UNION DES ASSOCIATIONS D'ENVIRONNEMENT DE SEINE-SAINT-DENIS

Objet : Enquête publique relative à la régularisation de la DUP de la ligne 15Est du Grand Paris Express – Gare de Bondy

Figure-1

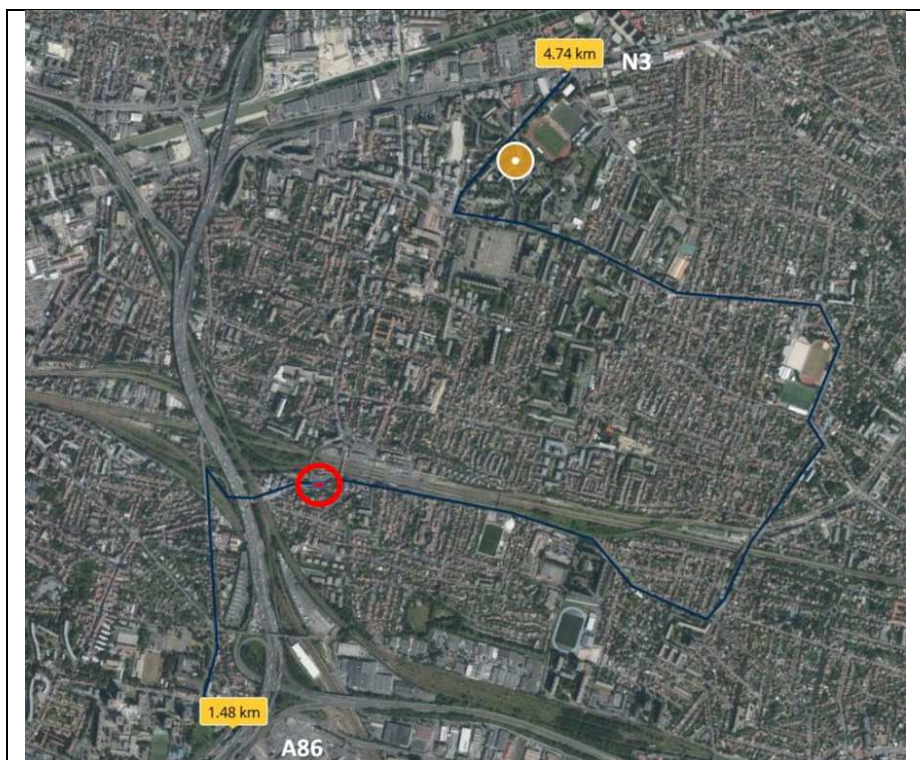
L'évaluation sommaire du nouveau circuit emprunté par les camions en charge de l'évacuation des déblais n'est pas marginal puisque l'occupation de l'espace public lié à ce nouveau projet est 320% (4,74km vers la Rd933 (ex N3) au lieu de 1,48km vers l'A86) plus important que dans tous les projets précédents.

Le projet aura donc sur les habitants de Bondy, Noisy-le-Sec, Villemomble, Pavillons-sous-Bois un impact plus de 3 fois plus important en termes de pollution sonore et de pollution de l'air

que pour les projets précédents.

Figure-2

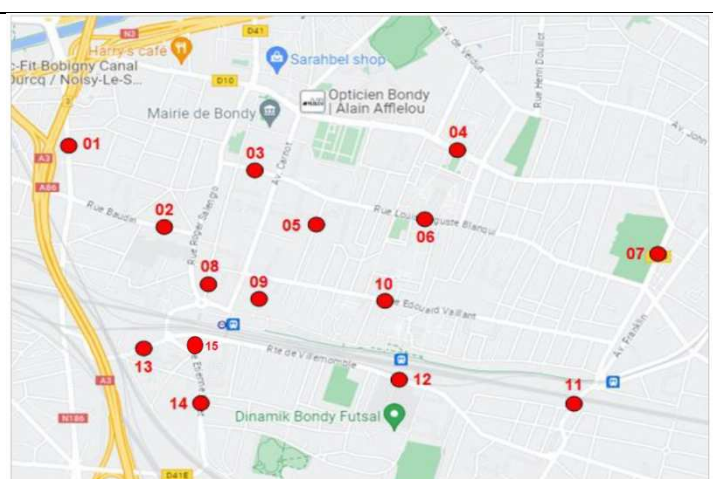
La **figure-2** ci-après précise l’impact de l’évacuation des déblais et de l’approvisionnement du chantier sur les voies principales de Bondy, Noisy-le-Sec, Pavillons-sous-Bois et Villemomble.

En l'absence de comptage initial, l'augmentation de trafic sur les avenues Alsace-Lorraine, Roger Salengro, Pasteur n'est pas évaluée, alors que pour l'avenue Roger Salengro spécifiquement, une augmentation de trafic de 156 poids lourds en Centre-ville est particulièrement significative.

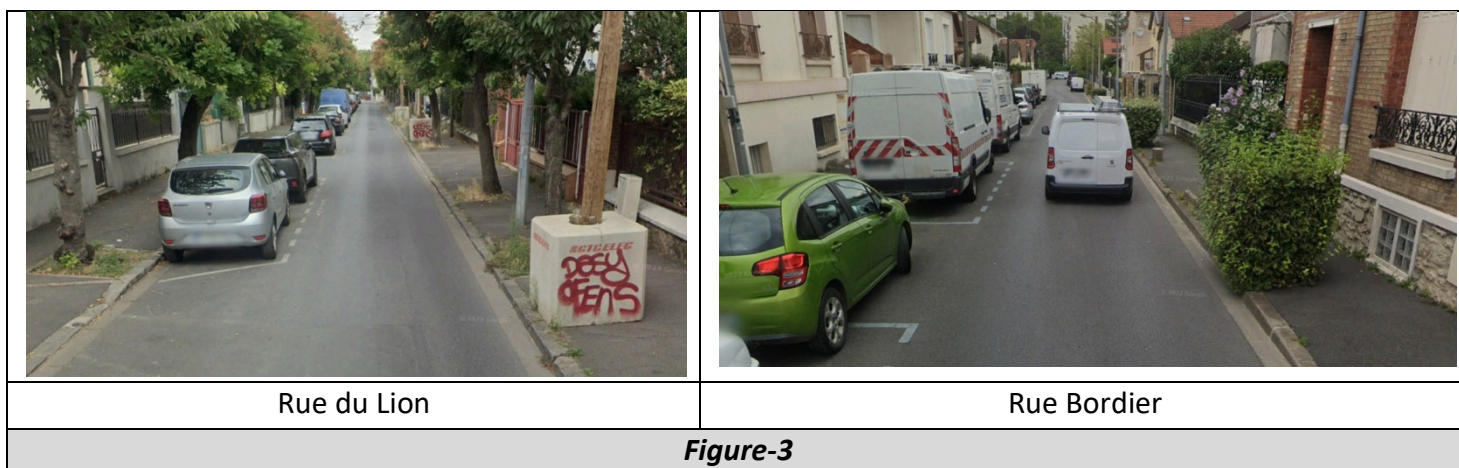
Pour les rues Louis Auguste Blanqui, rue du Lion, rue Bordier l'augmentation de trafic de plus de 400% est catastrophique pour ces quartiers pavillonnaires et leurs rues étroites. (**Figure-3**)

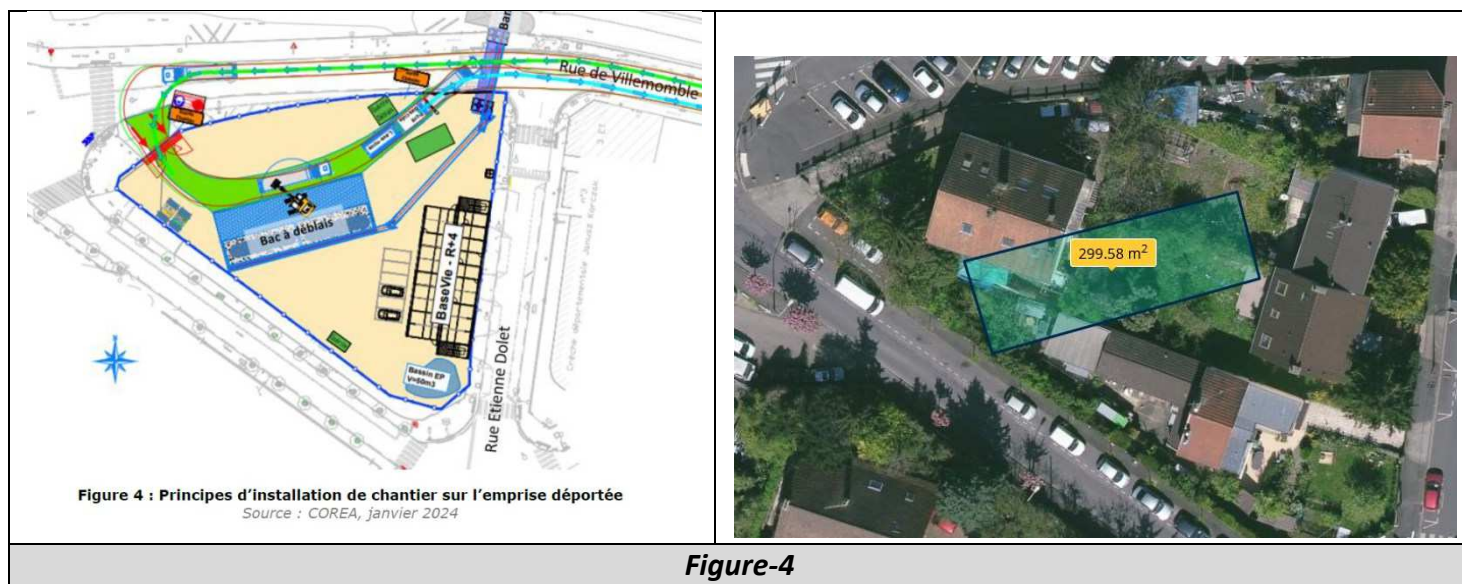
La superficie destinée à la zone de stockage de matériaux et aux fosses à déblais avant évacuation, n'est pas mentionnée.

Par ailleurs une estimation de la superficie du bac à déblais prévu sur l'emprise déportée peut être évaluée à 300 m² comme indiqué sur la figure-4.

Alors que l'emprise déportée occupe une superficie de près de 3 000 m², les espaces nécessaires au stockage des déblais avant évacuation, ne justifient en aucune manière cette emprise.

- En premier lieu la base vie installée face à la crèche Janusz Korczak trouve largement sa place sur la route de Villemomble, sur l'espace « ferroviaire » de plus de 1 000 m²
- En deuxième lieu il est tout fait disproportionné de mobiliser un foncier de 3 000 m² pour installer un bac à déblais de 300 m²

Aucun système de ce type n'est mentionné sur le plan de l'emprise déportée en figure 4 de la page 12 de la pièce G6.

Figure 7 : Localisation des établissements sensibles autour de la gare actuelle de Bondy
Source : Systra à partir de Google Maps, 2023

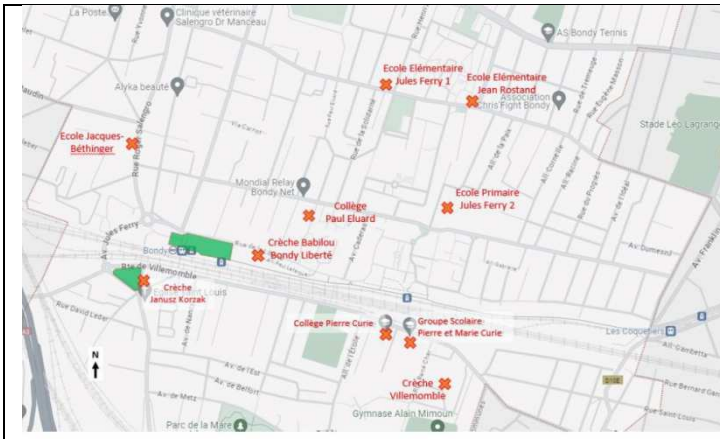
La figure 7 en page 16 de la pièce G6 identifie précisément les établissements sensibles (Crèches, établissements scolaires) en se limitant à la proximité de Bondy. **Une fois cet inventaire succinct, aucune mesure d'évitement ou réduction ne sont proposées.**

Figure-5

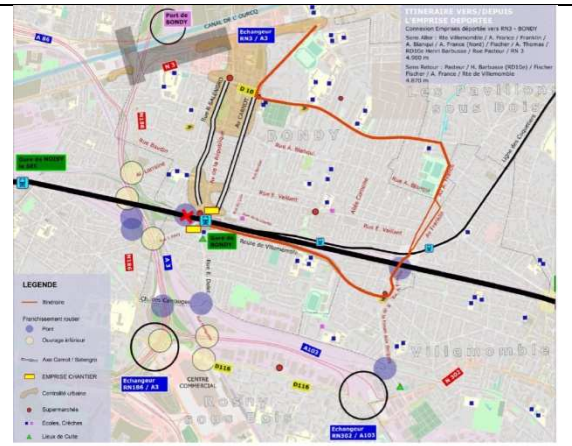
Par ailleurs sur le périmètre élargi (Pièce G6-Page 19) de l'étude d'impact (**Figures 5 et 6**) ce sont approximativement 12 établissements scolaires qui sont directement impactés par la circulation des Poids Lourds.

De même les accès aux équipements sportifs fréquentés par les scolaires et tous les habitants du territoire sont particulièrement concernés par cette circulation.
